Dossier de l'association ASSMOULIN remis à l'enquête publique concernant l'élaboration du Plan de Prévention des Risques d'Inondation de l'Arc sur le tronçon de Pontamafrey-Montpascal à Aussois

## 1.1 Erreurs de légende dans la carte des aléas planche 7

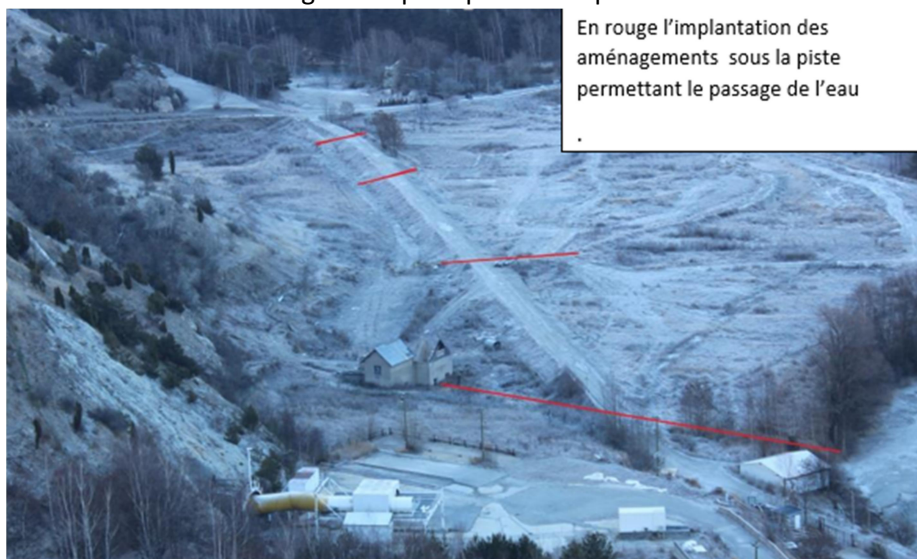
Sur la planche 7 cartographie des aléas on peut lire une mention : **Zone située derrière une digue non inondable directement** :

Cette mention n'a pas lieu d'être puisque la **piste de l'ONERA n'est pas une digue**

Le PPRI ne devrait pas faire état d'une **Zone située derrière une digue non inondable directement**, car, lors de l'édification de la piste de l'ONERA, au contraire d'une digue, tout a été pensé pour conserver le caractère inondable de la zone située en arrière de la piste.

Nous exigeons qu'une rectification soit apportée afin de supprimer le mot digue comme qualificatif de la piste de l'ONERA.

## 1.2 Erreur de marquage : discontinuité du zonage des planches 8

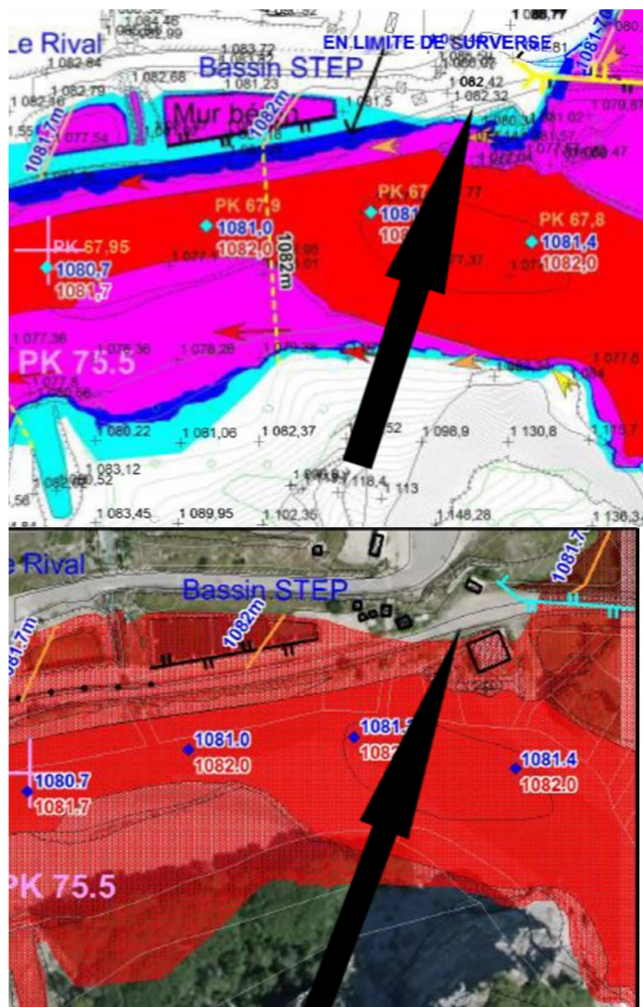
Nous avons identifié une discontinuité du zonage sur les planche : 8 atlas des zones inondables et : 8 zonage aléas.

En effet, sur ces deux planches, le zonage inondable n'est pas continu au niveau de la piste de l'ONERA en face du rocher de Gypse et à proximité de la plateforme de la descendrie.

Cette zone blanche n'est pas compréhensible.

Par quel artifice la piste de l'ONERA qui est à l'origine une voie ferrée avec un profil horizontal ne serait plus inondable sur ce tronçon ?

Pourquoi une partie de cette piste vers un des endroits les plus vulnérables en face du rocher de gypse serait tout à coup épargnée par la montée des eaux ?

Emplacement de la doline ou la nappe phréatique affleure.

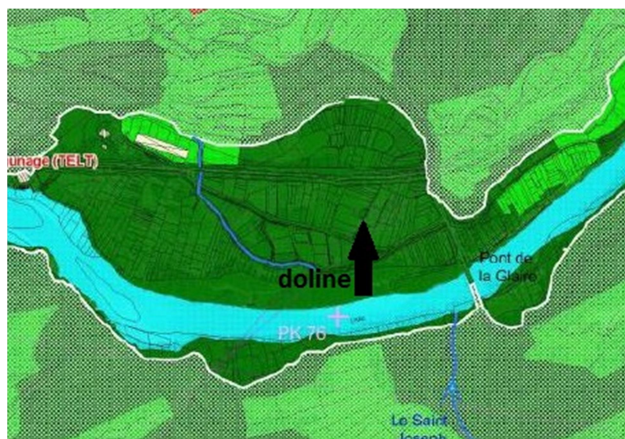
Sur la planche 3 de la cartographie des enjeux, nous constatons que le canal qui traverse la zone du moulin est surligné par un trait bleu, seulement sur la partie située perpendiculairement au cours de l'Arc. Nous comprenons que seule cette partie a été identifiée comme vulnérable.

Nous pensons que la doline présente sur le site du Moulin, avec la nappe phréatique affleurant au fond, aurait pu être mentionnée puisqu'elle est citée dans le PPRN de Villarodin Bourget.

Nous nous interrogeons sur les conséquences d'une inondation qui entrerait en contact avec la nappe phréatique.

Cet aspect de site serait peut-être susceptible d'être ajouté comme un enjeu sur la cartographie de la planche 3.
